Übergangsweise Verlängerung der TM: 4-2019-10595 I.NPF 2 Drän-Versickerungssystem und der TM 4-2020-10032 I.NPF 2 zu RIL 836 Drän-Versickerungssystem mit Kabelkanal der Porosit GmbH, 34587 Felsberg

Freigabe (Serien- / Anwenderfreigabe)	
- Als Handlungsanweisung gemäß Rahmenrichtlinie 138.0202 -	
TM: 4-2019-10595 I.NPF 2	
Sachlich zugehörige Ril:	836

4-2019-10595 I.NPF 2 zu Ril 836: 4602-3-(3) Beengte Verhältnisse Drän-Versickerungssystem der Porosit GmbH, 34587 Felsberg mit reduzierten Mindestabmessungen, gültig bis zum 30.11.2024

Fachtechnische Stellungnahme

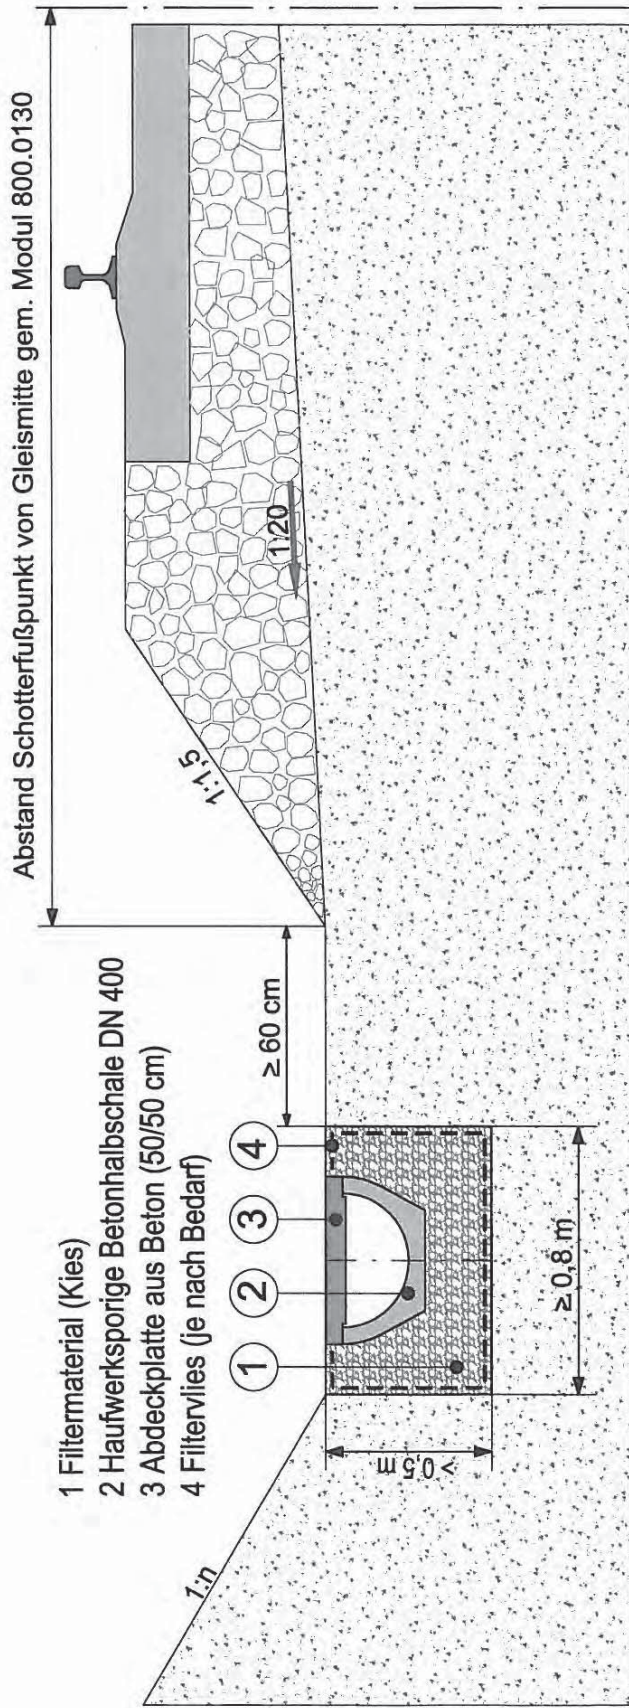
3.3 Es ist stets ein Bahngraben in Anlehnung an Ril 836.4602-2-(5), Bild 3 auszubilden. Die Oberkante der Halbschale muss unterhalb des Schotterfußes liegen. Der Mindestabstand der gleisseitigen Sickergrabenkante beträgt hierbei 60 cm, vgl. Prinzipskizze (Anlage A1) und Kopie der EBA-Stellungnahme (Anlage D1).

3.5 Es sind Drän-Halbschalen, Fabrikat Porosit mit einem Mindestdurchmesser von DN 400 zu verwenden.

3.6 Die Filterdicke beträgt mindestens 15 cm. Hieraus ergeben sich für den Entwässerungsgraben aus Filterkies (ggf. mit Vliesstoff) folgende Mindestabmessungen gem. Ril 836.4602-3-(3), Bild 10: $b/h = 80 \text{ cm}/50 \text{ cm}$.

Abb. 4: Darstellung der Stromlinien des kombinierten Entwässerungssystems aus Grabenversickerung und Halbschale gemäß Ril 836.4602-3-(3) Bild 10

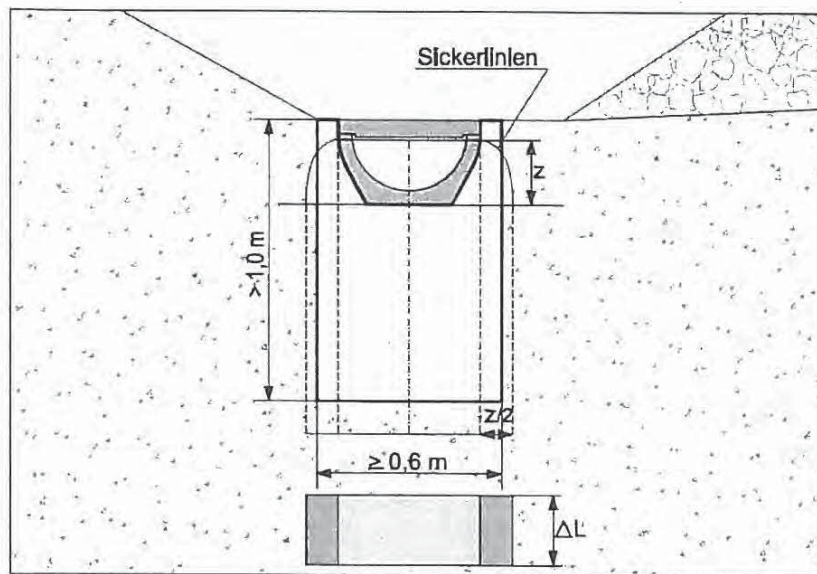
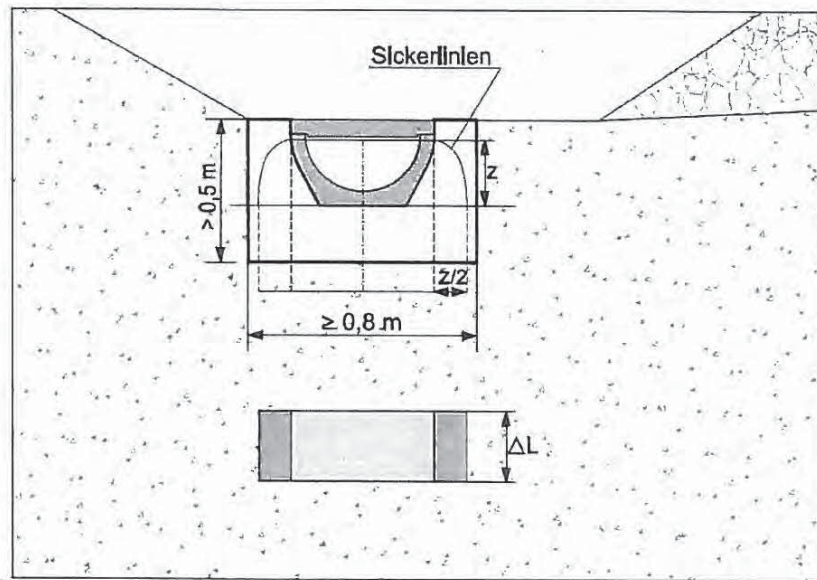
Wie in den Abbildungen 4 und 5 dargestellt, ist der Abstand der Sickerlinien zum Schotterfuß entsprechend der Prinzipdarstellung der Schachtversickerung unabhängig von der Tiefe des Entwässerungsgrabens. Danach ist die gleiche Sicherheit des Drän-Versickerungssystems der Fa. Porosit mit reduzierten Mindestabmessungen im Vergleich zur kombinierten Entwässerung aus Grabenversickerung und Halbschale gemäß Ril 836.4602-3-(3) (Bild 10) gegeben.

Abb. 6: Darstellung der Stromlinien des kombinierten Entwässerungssystems aus Grabenversickerung und Halbschale gemäß Ril 836.4602-3-(3) Bild 10

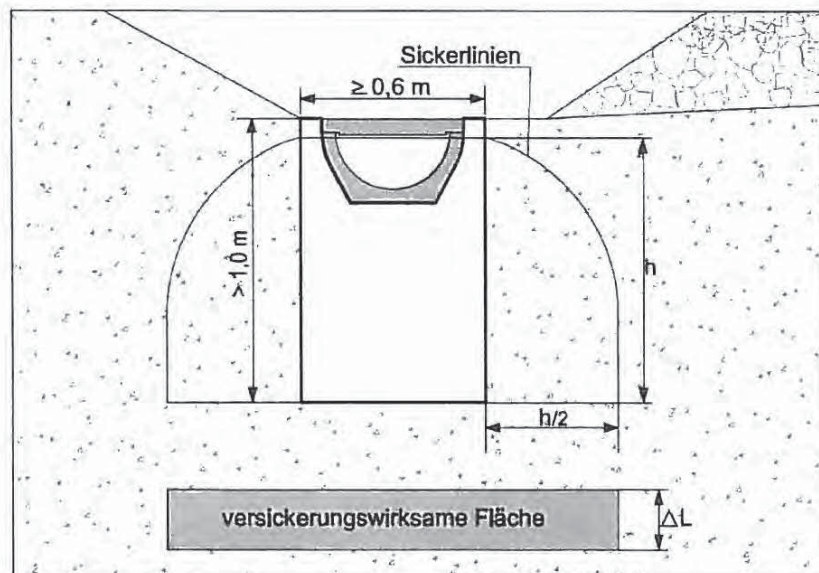
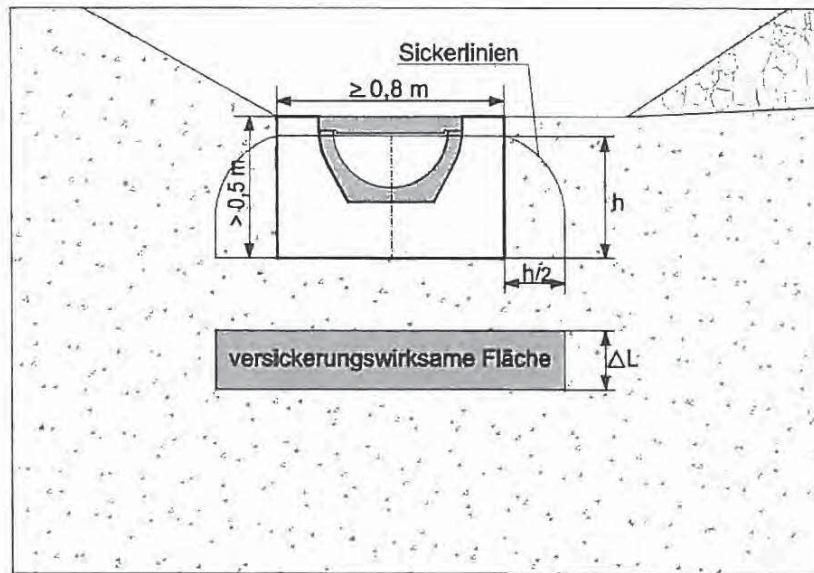
Wie in den Abbildungen 6 und 7 dargestellt, ist der Abstand der Sickerlinien zum Schotterfuß entsprechend der Prinzipdarstellung der Rigolenversickerung abhängig von der Tiefe des Entwässerungsgrabens. Je tiefer der Entwässerungsgraben ist, desto kleiner ist der Abstand der Sickerlinien zum Schotterfuß. Danach bietet das Drän-Versickerungssystem der Fa. Porosit mit reduzierten Mindestabmessungen mehr Sicherheit im Vergleich zur kombinierten Entwässerung aus Grabenversickerung und Halbschale gemäß Ril 836.4602-3-(3) (Bild 10). Je tiefer der Entwässerungsgraben ist, desto leistungsfähiger ist das Entwässerungssystem. Die Leistungsfähigkeit des Drän-Versickerungssystems der Fa. Porosit mit reduzierten Mindestabmessungen ist bei jedem Einsatz nachzuweisen.
